修改内容:

依据甲方对使用功能的修改，调整厂房布局，建筑面积不变，调整如下：

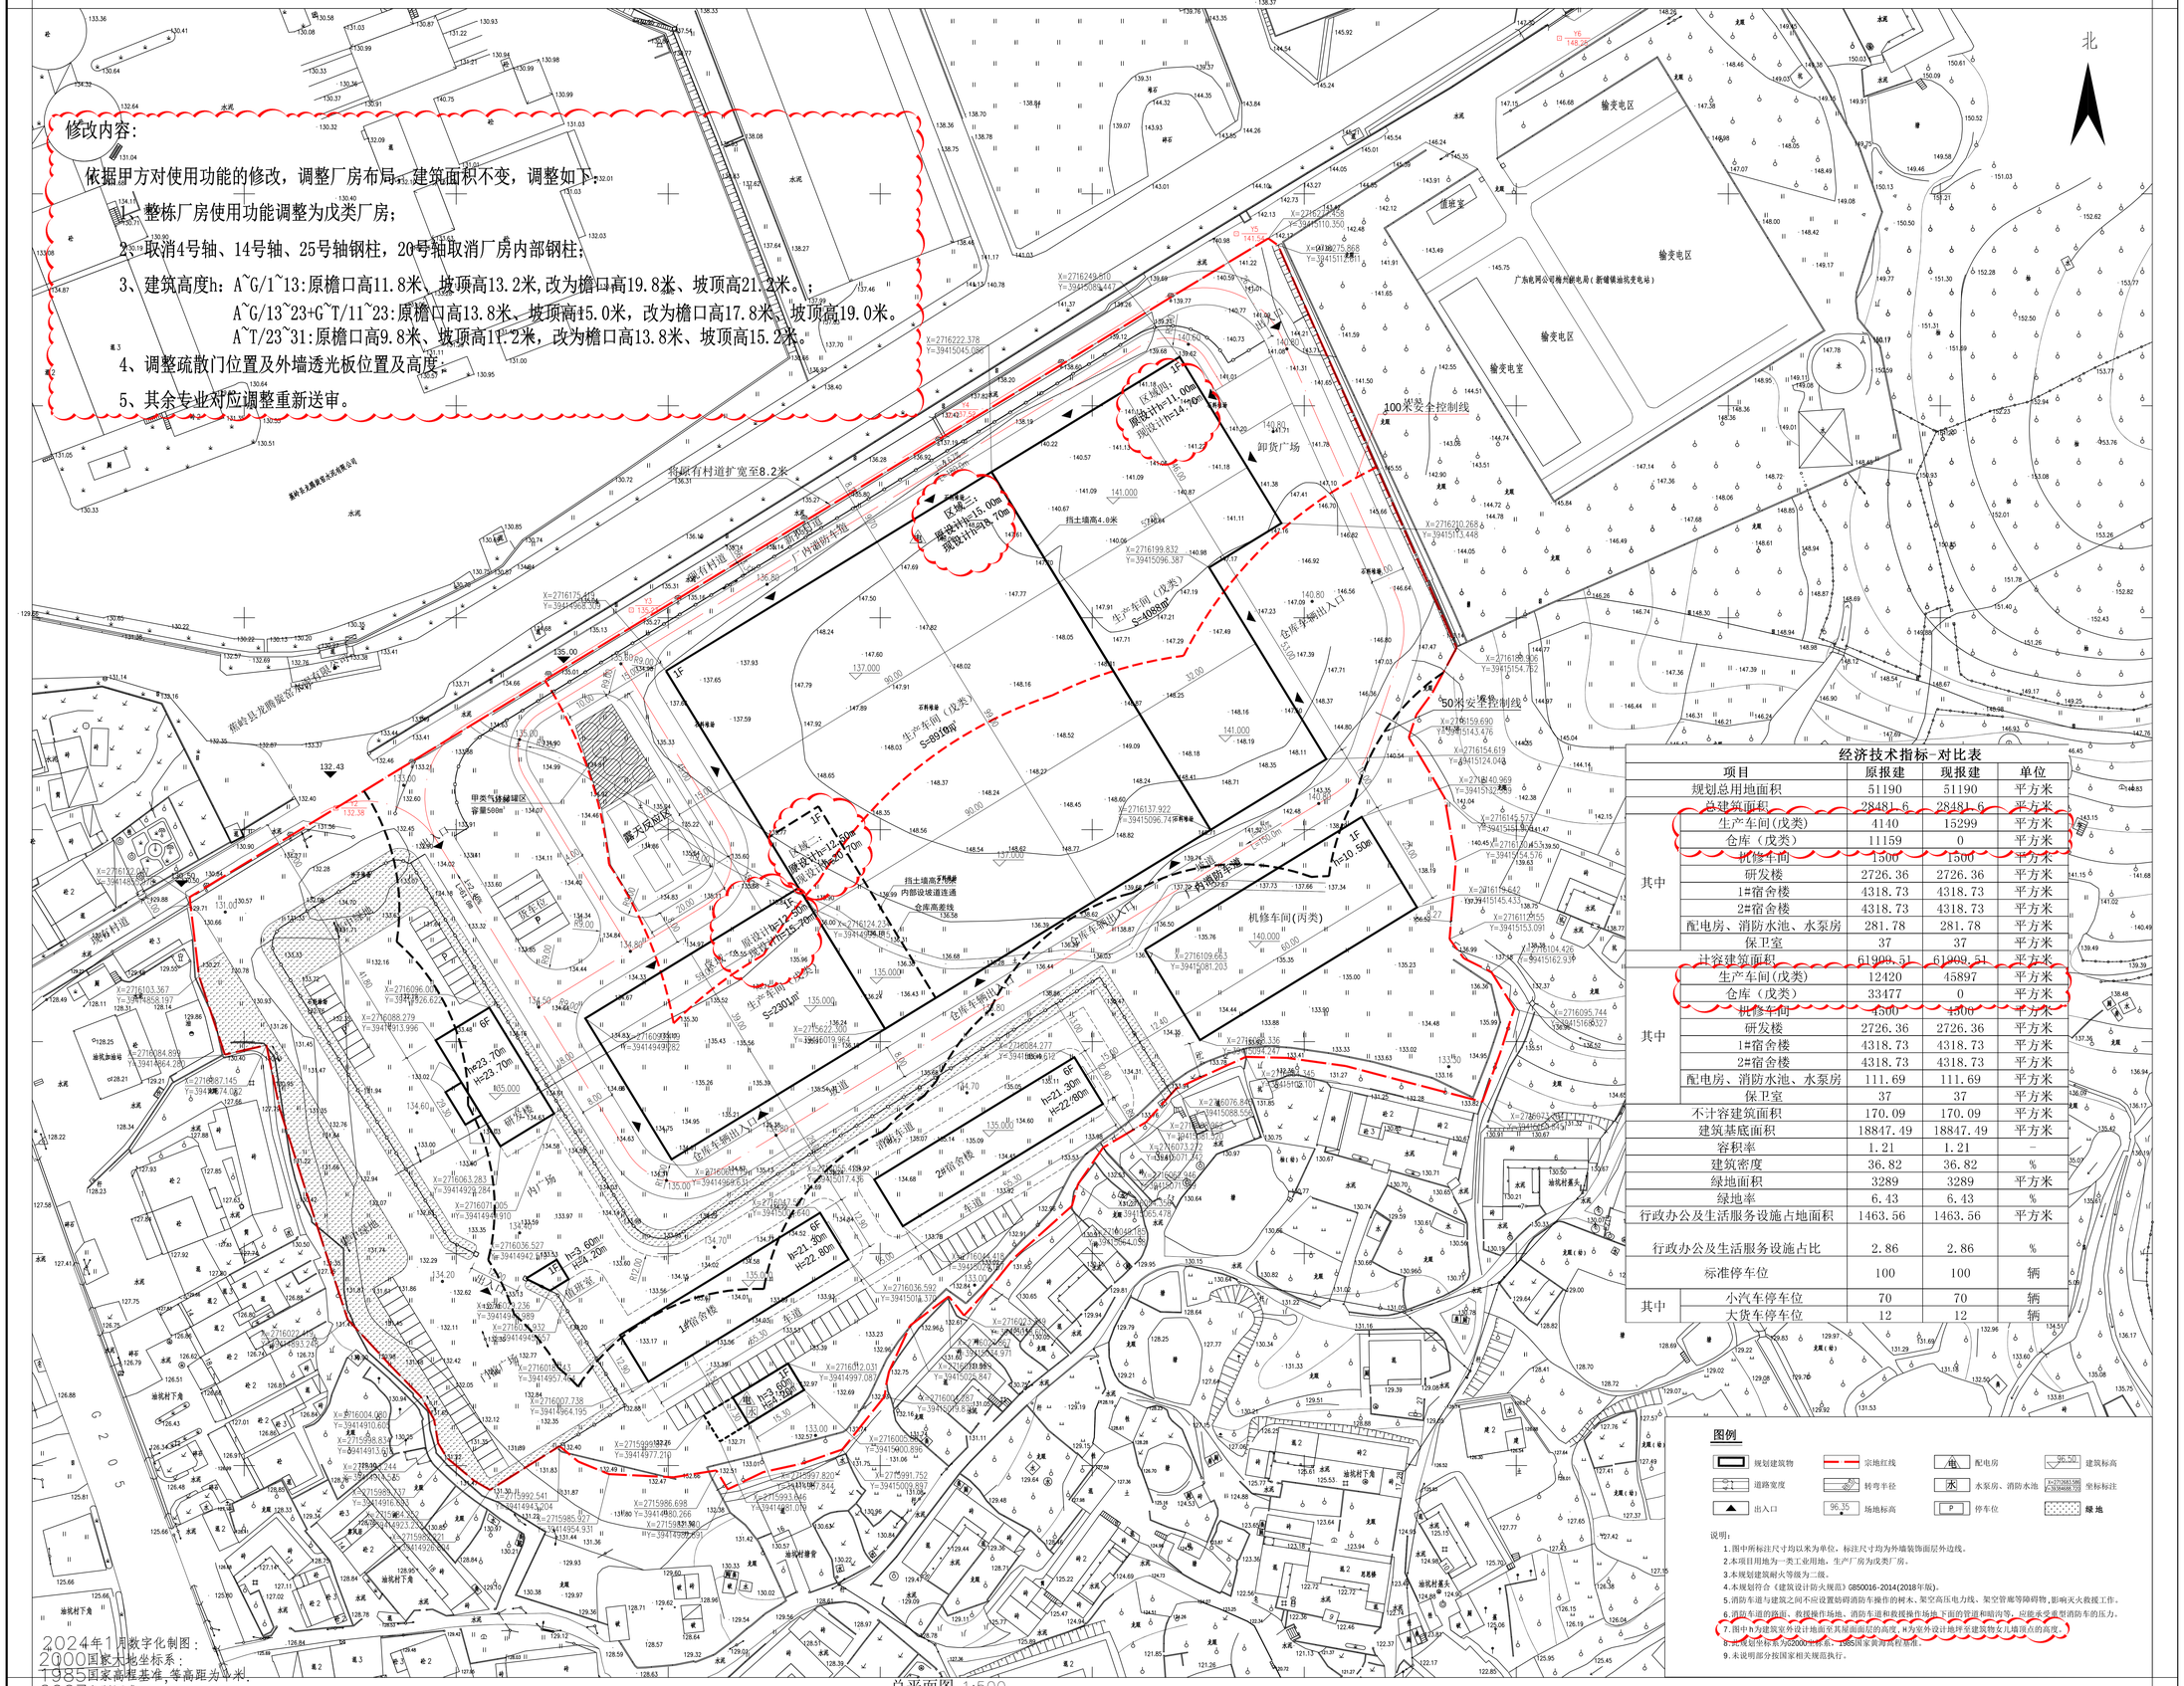
1、整栋厂房使用功能调整为戊类厂房；

2、取消4号轴、14号轴、25号轴钢柱，20号轴取消厂房内部钢柱；

3、建筑高度h：A~G/1~13:原檐口高11.8米、坡顶高13.2米,改为檐口高19.8米、坡顶高21.2米。；

A~G/13~23+G~T/11~23:原檐口高13.8米、坡顶高15.0米，改为檐口高17.8米、坡顶高19.0米。

A~T/23~31:原檐口高9.8米、坡顶高11.2米，改为檐口高13.8米、坡顶高15.2米。

4、调整疏散门位置及外墙透光板位置及高度；

5、其余专业对应调整重新送审。
